DODATEK Č. 2 KE SMLOUVĚ O DÍLO ZE DNE 21. 12. 2021

1) 1793 - UTB - Stavební úpravy U6
- AV studio Fénix

Změnový list č. 6

POHLED OD

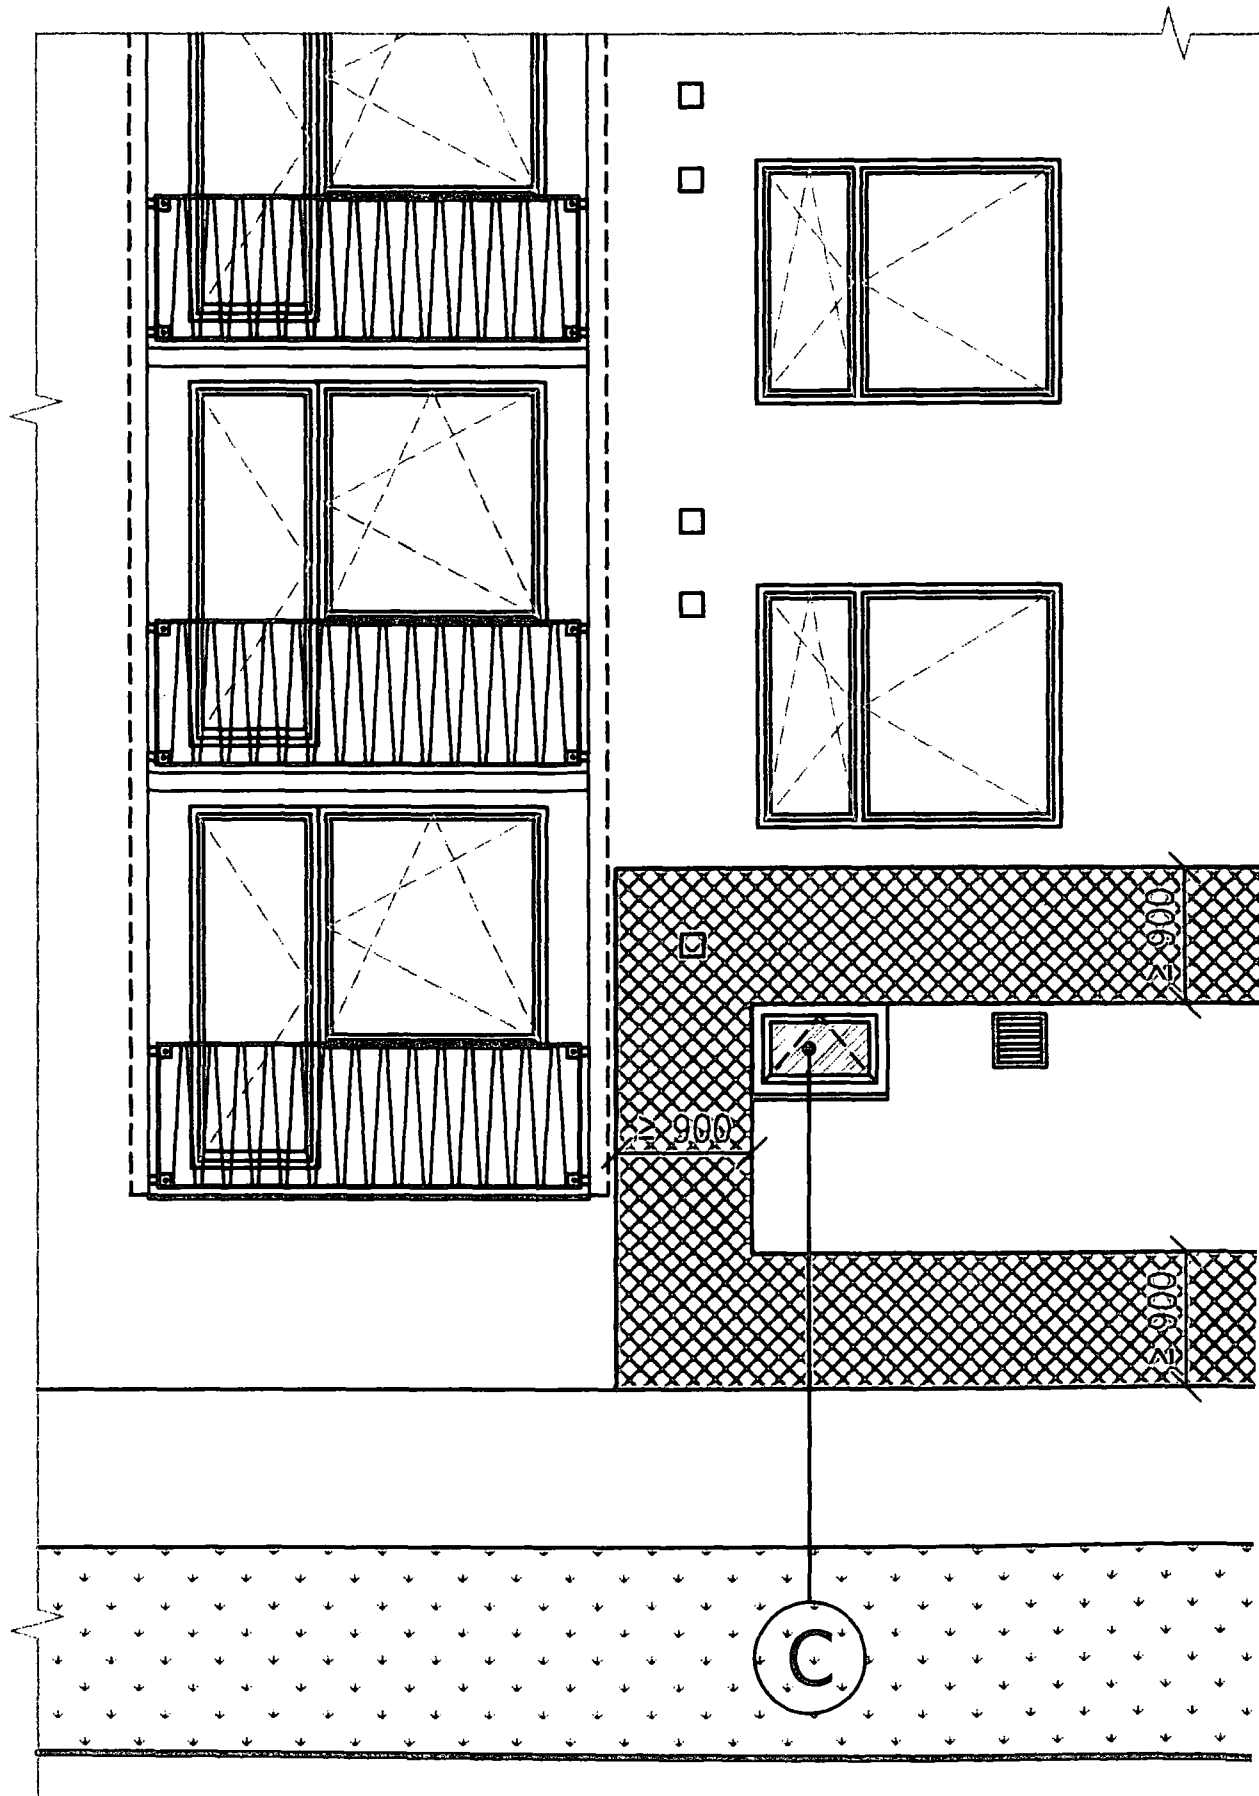
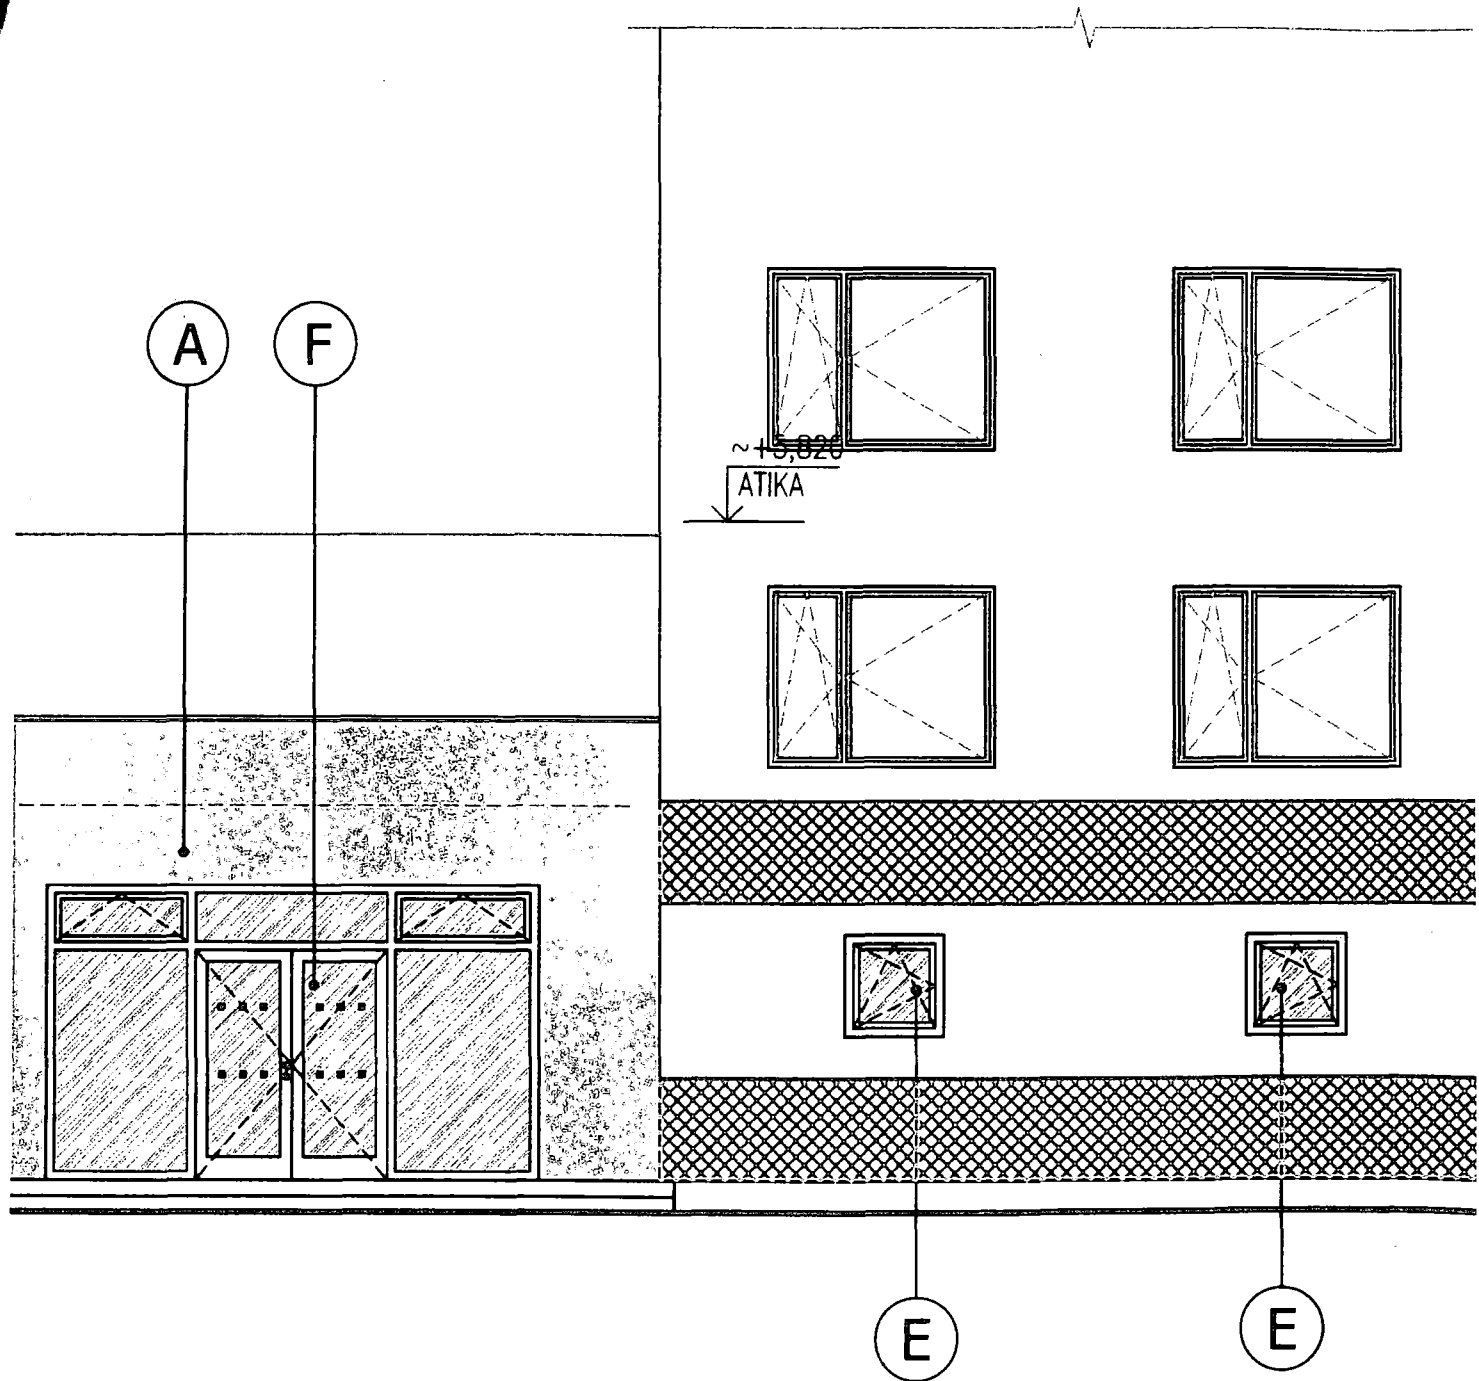
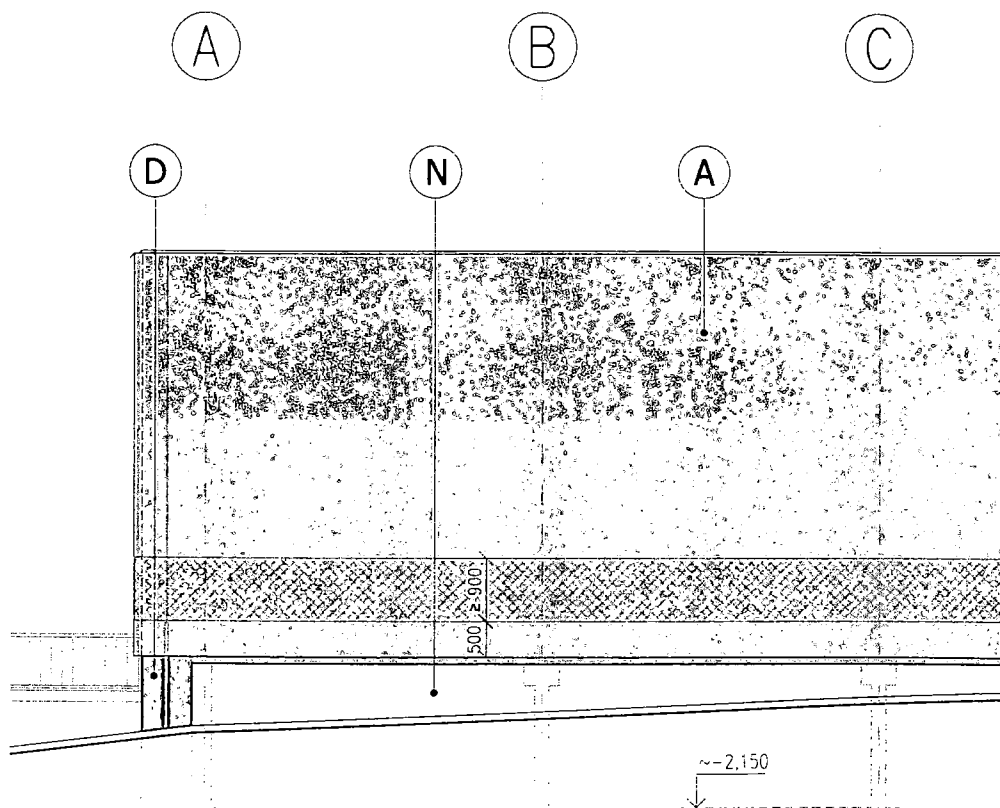
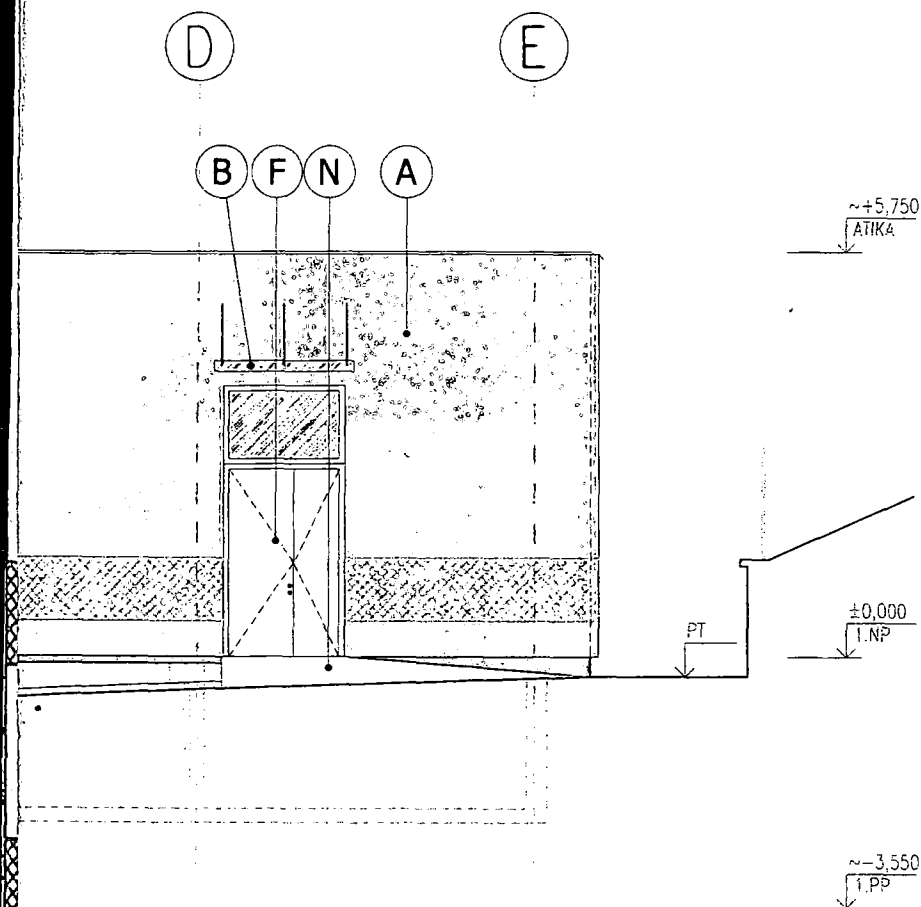
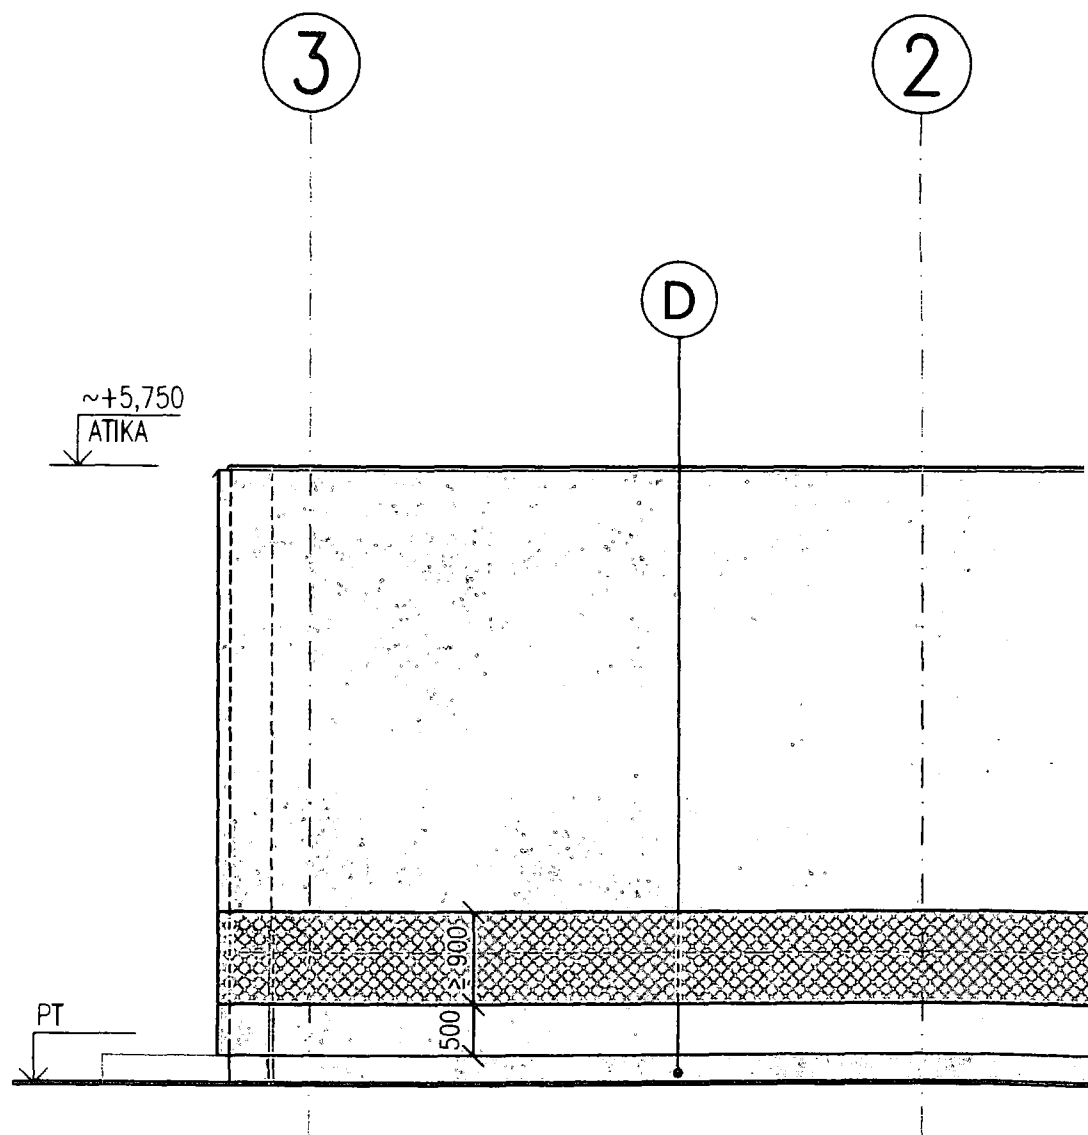
Rozpočet: **11** **Změna zateplení - PBŘ**
